Produktänderungsinformation

PCN-Nr.	AAB140086/2	Datum	31.01.2017
Artikel	Siehe Art. Liste

Art.Nr.	Art. Bezeichnung
1655111	VS-09-ST-DSUB-HD-EG
1655179	VS-15-ST-DSUB-HD-EG
1655234	VS-25-ST-DSUB-HD-EG
1655108	VS-09-BU-DSUB-HD-EG
1655166	VS-15-BU-DSUB-HD-EG
1655221	VS-25-BU-DSUB-HD-EG

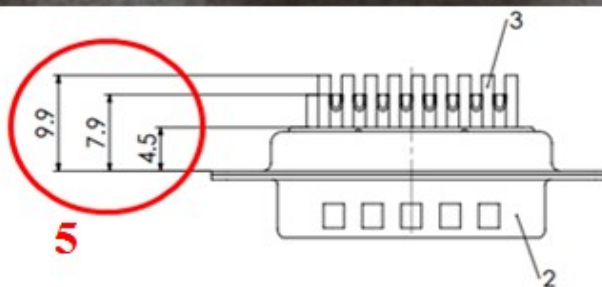
Diverse Artikelanpassungen

1. Entfall der Gehäusebedruckung
2. Entfall der Bohrlochkränge
3. Entfall der Aussparung im Blech
4. Verkürzung des Isolierkörpers
5. Verkürzung der Lötkelche

Diese Maße ändern sich innerhalb der in der DIN 41652 angegebenen Toleranz.
